PLA ESPECIAL CAN MERCADER v2_GEN2025
PLAN ESPECIAL CAN MERCADER v2_ENE2025
CAN MERCADER
CASSÀ DE LA SELVA – GIRONA

DESCRIPCIÓ D'APARTATS O ACLARIMENTS DETERMINATS PEL DOCUMENT D'ABAST DE LA COMISSIÓ TERRITORIAL D'URBANISME DE GIRONA (DE 9 D'OCTUBRE DE 2024) EN RELACIÓ AL PLA ESPECIAL DE CAN MERCADER -PRESENTAT PER CUSA-33 S.L. DAVANT L'EXCM. AJUNTAMENT DE CASSÀ DE LA SELVA EL 12 DE MARÇ DE 2024 (REGISTRE D'ENTRADA E2024002062) I COMPLETAT SEGONS ELS REQUERIMENTS SOL·LICITATS EL 13 DE MAIG DE 2024 (REGISTRE D'ENTRADA E2024004263)- I ELS INFORMES I LA RESOLUCIÓ D'ALCALDIA DE LA QUAL HAN ESTAT REBUTS PER LA PROPIETAT, CUSA-33 S.L., EL 18 DE NOVEMBRE DE 2024 MITJANÇANT COMUNICACIÓ DEL DECRET 2024/2445 DICTAT PER L'EXCM. AJUNTAMENT DE CASSÀ DE LA SELVA EL PASSAT 15 DE NOVEMBRE DE 2024.

DESCRIPCIÓN DE APARTADOS O ACLARACIONES DETERMINADOS POR EL DOCUMENTO DE ALCANCE DE LA COMISIÓN TERRITORIAL DE URBANISMO DE GIRONA (DE 9 DE OCTUBRE DE 2024) EN RELACIÓN AL PLAN ESPECIAL DE CAN MERCADER -PRESENTADO POR CUSA-33 S.L. ANTE EL EXCMO. AYUNTAMIENTO DE CASSÀ DE LA SELVA EL 12 DE MARZO DE 2024 (REGISTRO DE ENTRADA E2024002062) Y COMPLETADO SEGÚN LOS REQUERIMIENTOS SOLICITADOS EL 13 DE MAYO DE 20

PLA ESPECIAL
TOPOGRÀFIC GENERAL
ORDENACIÓ. DETALL I AMPLIACIONS

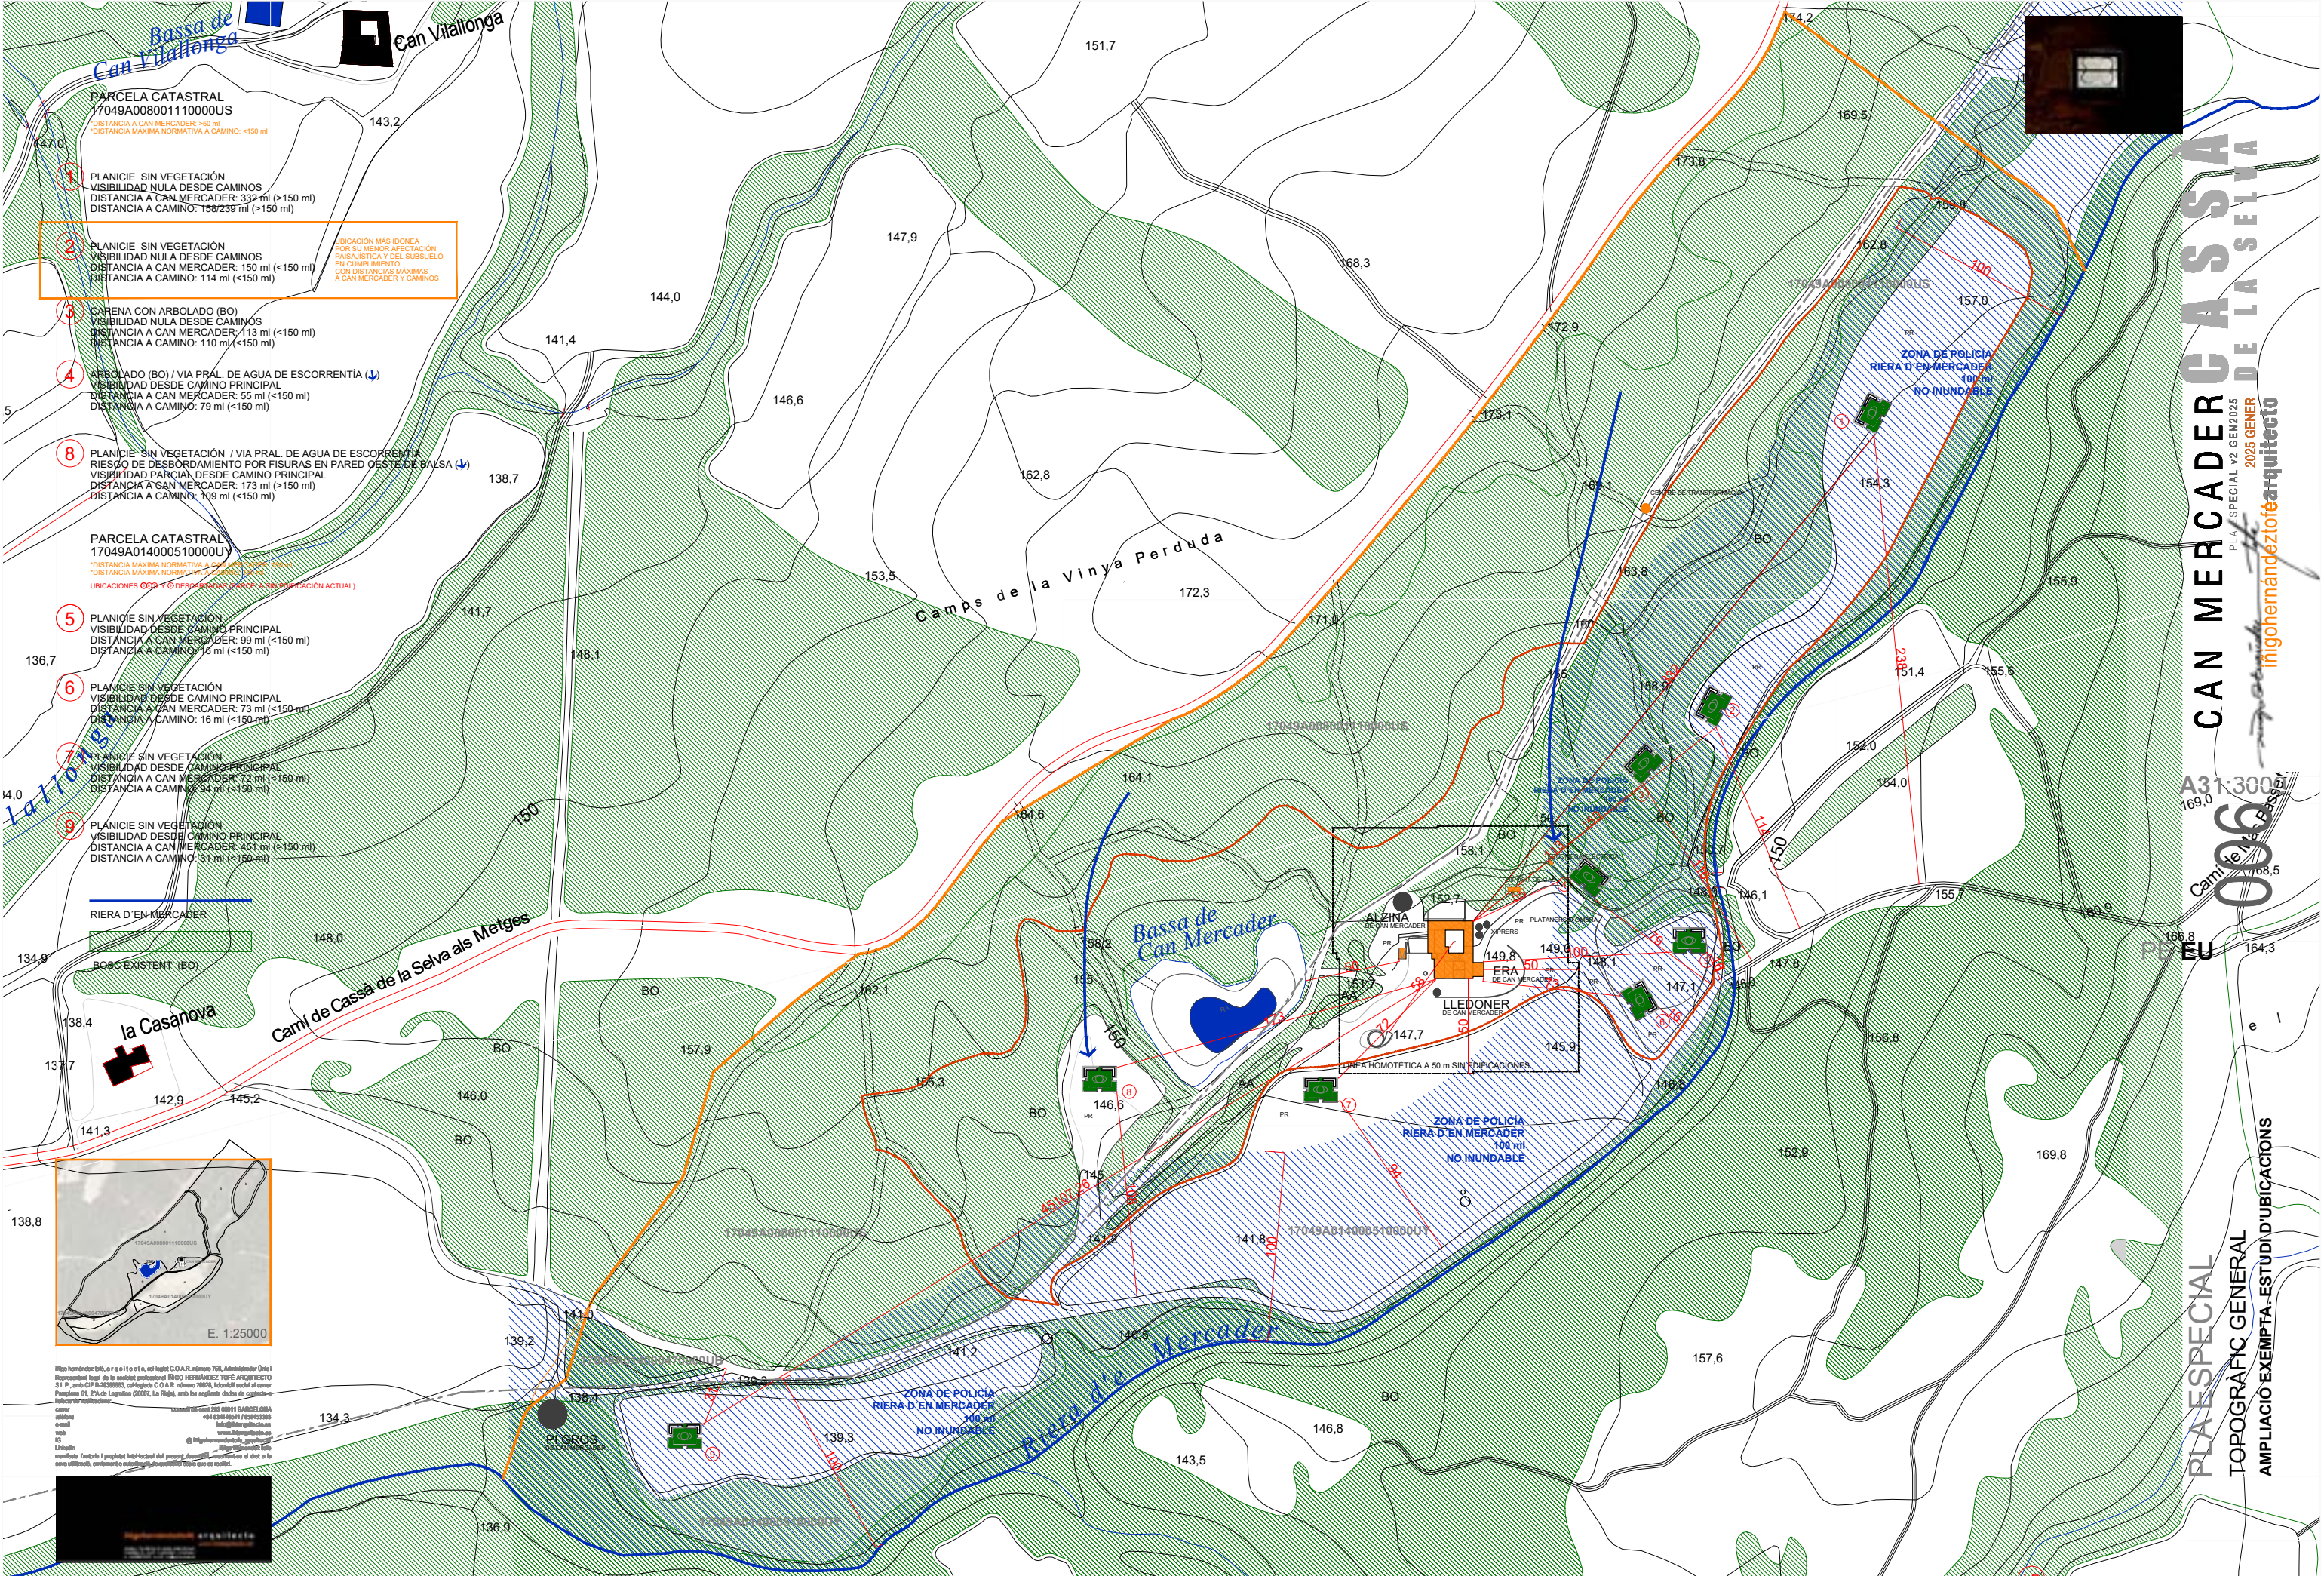
Vegeu línia homotètica exterior a 50 m en plans. **(Vegeu documentació gràfica 005).**

Ver línea homotética exterior a 50 m en planos. **(Ver documentación gráfica 005).**

PLA ESPECIAL
TOPOGRÀFIC GENERAL
CAMINS EXISTENTS I TANCAMENT

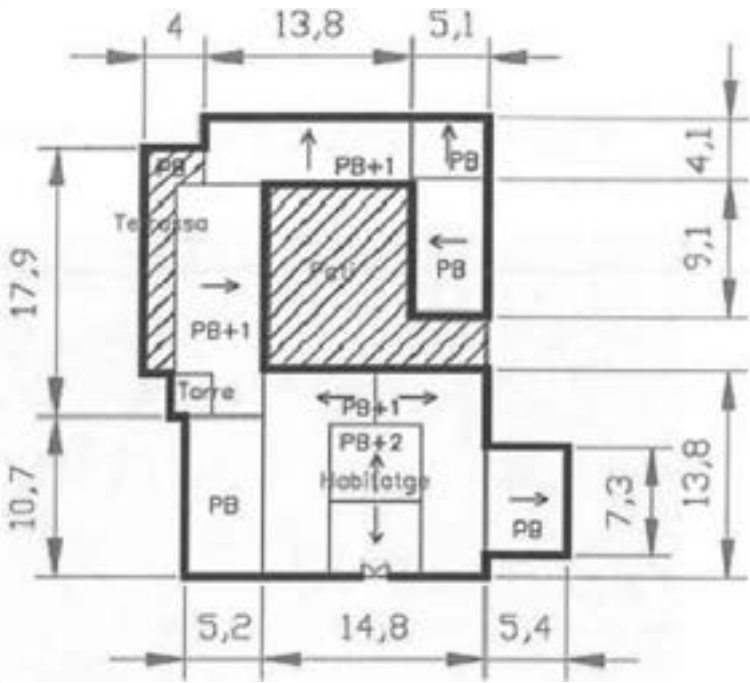
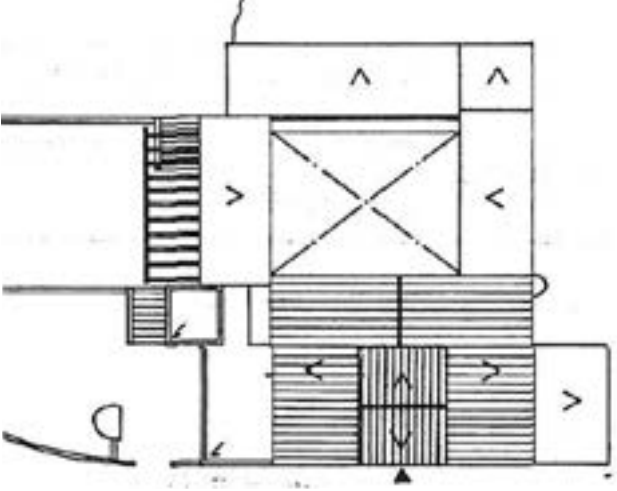
"Por otro lado, el documento propone el cierre de la totalidad de las 25ha de su propiedad, que no responde a una necesidad productiva agrícola o ganadera. Con la voluntad de garantizar la salvaguardia de los valores ecológicos y paisajísticos del PEIN Gavarres, el Plan especial que lo protege establece las condiciones de las vallas en el artículo 10.5, admitiendo los cercados utilizados tradicionalmente para la ganadería, también piedra seca y arbustivos, y excepcionalmente y de manera localizada para proteger determinados elementos funcionales, edificaciones o instalaciones, los no tradicionales o de pared de obra y red metálica. En este caso, el objeto del Plan especial está vinculado a la masía de Can Mercader, por el que en caso de justificar de manera excepcional la necesidad de un espacio cerrado vinculado a los usos turísticos se tendría que reducir a un ámbito próximo a la edificación, manteniendo el territorio libre de vallas para garantizar la calidad paisajística y la conectividad de flujos biológicos y ecológicos."

Cal destacar que en el Pla Especial inicialment presentat no es proposa el tancament de la totalitat de la parcel·la sinó un 68% de la seva superfície total, no obstant això es modifica en el PE el contorn del clos definit i s'ajusta a una superfície menor a 10 Ha (segons limita l'Article 10.5 del PEIN Gavarres) de tipologia cinegètica – tipologia permesa per facilitar el moviment dels fluxos biològics i ecològics sense constituir una agressió als valors estètics de paisatge- i que es considera absolutament necessària per al desenvolupament, salubritat i seguretat de l'activitat que en aquesta parcel·la s'ha tractat de desenvolupar des de 2007, garantint al mateix temps la qualitat paisatgística i la connectivitat de fluxos biològics i ecològics.

Cabe destacar que en el Plan Especial inicialmente presentado no se propone el cierre de la totalidad de la parcela sino un 68% de su superficie total, no obstante se modifica en el PE el contorno del vallado definido y se ajusta a una superficie menor a 10 Ha (según limita el Artículo 10.5 del PEIN Gavarres) de tipología cinegética – tipología permitida por facilitar el movimiento de los flujos biológicos y ecológicos sin constituir una agresión a los valores estéticos de paisaje- y que se considera absolutamente necesaria para el desarrollo, salubridad y seguridad de la actividad que en esta parcela se ha tratado de desarrollar desde 2007, garantizando al mismo tiempo la calidad paisajística y la conectividad de flujos biológicos y ecológicos.

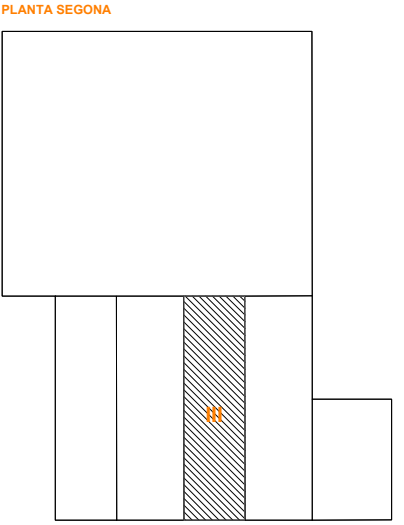
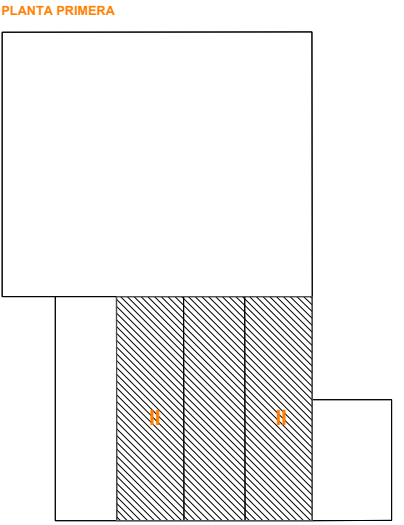
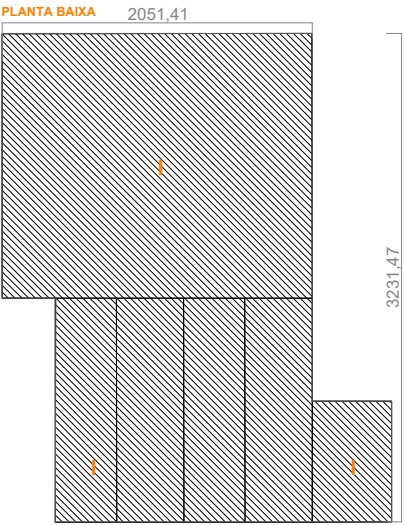
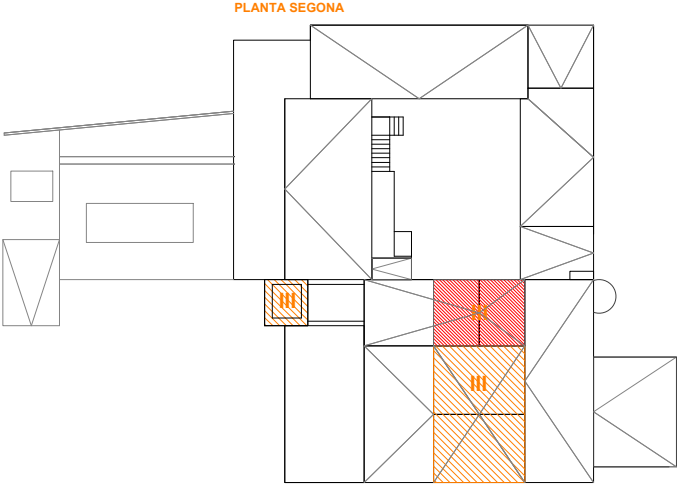
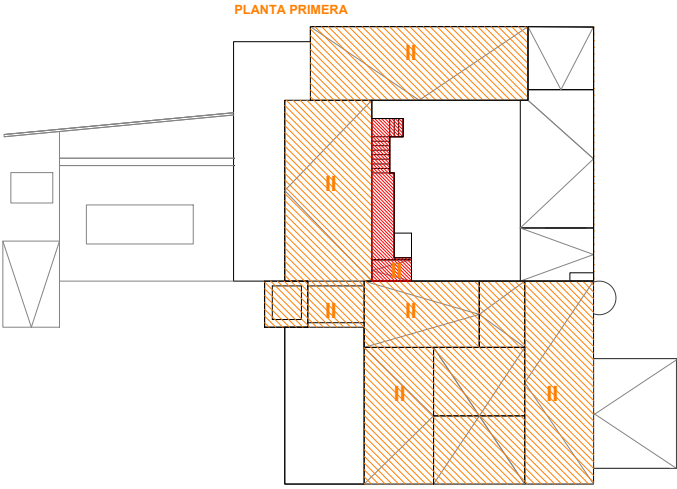
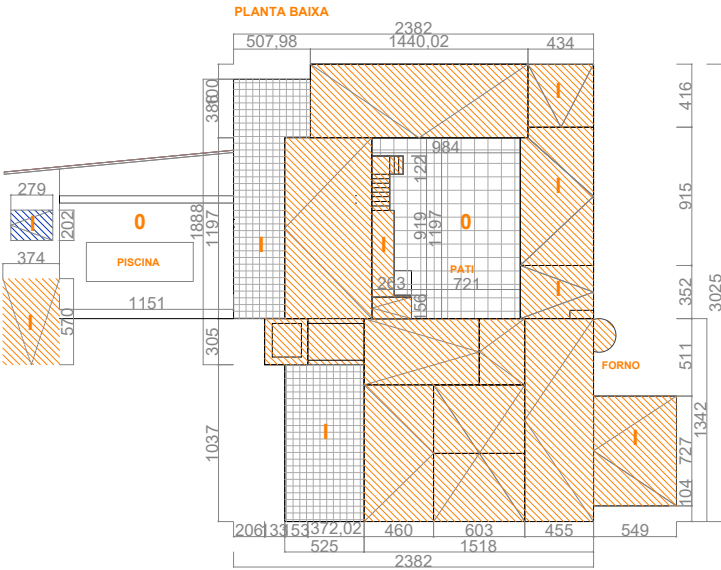
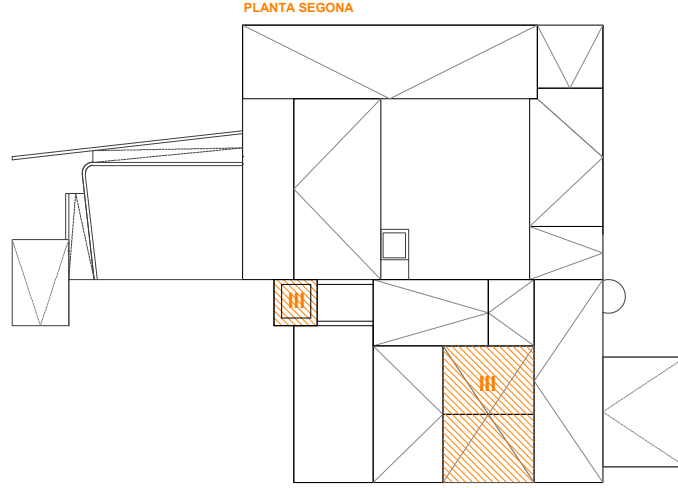
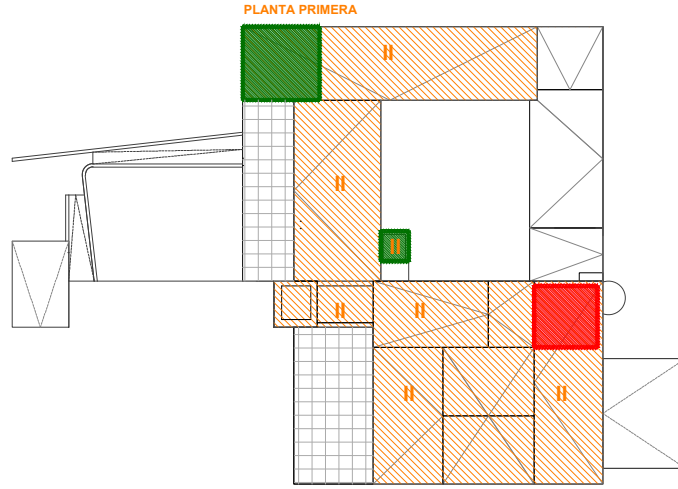
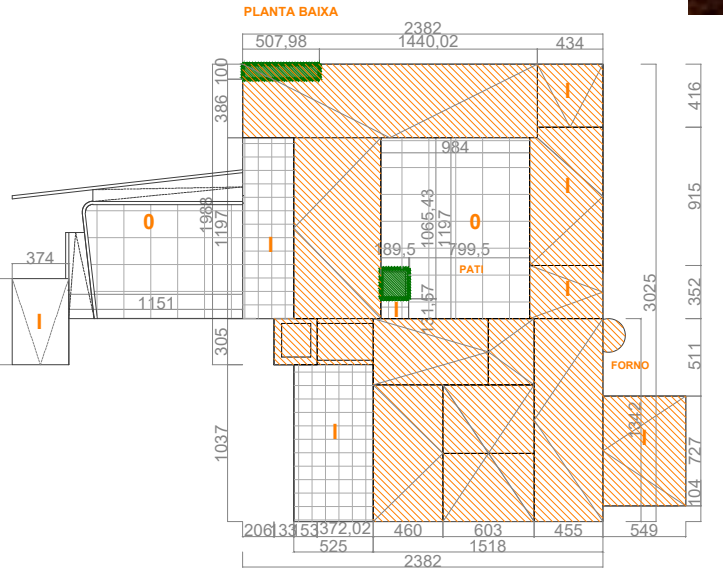
...
"No obstant, caldrà acreditar que la superfície computada no prové d'ampliacions recents i que es tracta del volum original, i en cas contrari caldrà incloure en aquest percentatge les ampliacions recentment executades. Caldrà també completar el document amb documentació fotogràfica de totes les façanes del conjunt. De la observació de les fotografies aèries de l'Institut Cartogràfic i Geològic de Catalunya, se'n desprèn que probablement algun dels volums són de construcció més recent i no corresponen al volum original."

Con esta triple documentación se evidencia que, en el cálculo del 20% de superficie permitida para la ampliación que figura en el presente Plan Especial, no hay ningún volumen edificado más recientemente cuya superficie haya sido considerada. (Ver documentación gráfica 008).
